Tilsynsrapport til offentliggørelse

Virksomhedens navn	Sandholt Lyndelse Losseplads
Virksomhedens adresse	Landevejen 5, 5672 Broby
CVR nummer	29188645
Virksomhedstype	5.4 Deponeringsanlæg >10 t/dag eller kap. >25.000 t
Tidspunkt for tilsynet	27.11.2025
Baggrunden for tilsynet	Basistilsyn, anmeldttilsyn
Varsling af tilsynet	5. november 2025
Deltagere fra virksomheden	Morten Bonde
Øvrige deltagere	-
Tilsynet udført af	Jens-Erik Sværke og Irene Renta
Tilsynet omfattede	1. Opfølgning på tidligere tilsyn og håndhævelser 2. En generel gennemgang af det fysiske anlæg 3. Gennemgang af vilkår
Materiale udleveret	Kopi af lossepladsens driftsinstruks jf. vilkår A3

Figur 2. Inde i container hvor gassen opsamles

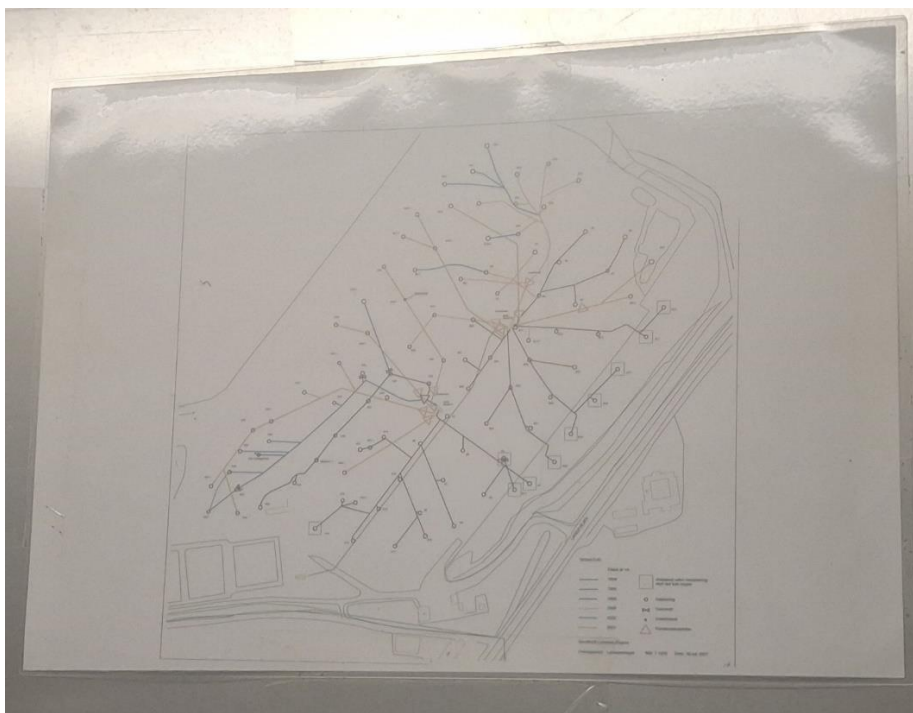
Der udvindes deponigas på deponiet. Gassen anvendes til elproduktion i deponiets gasmotoranlæg. Gasmotorhuset og et antal brønde blev besigtiget.
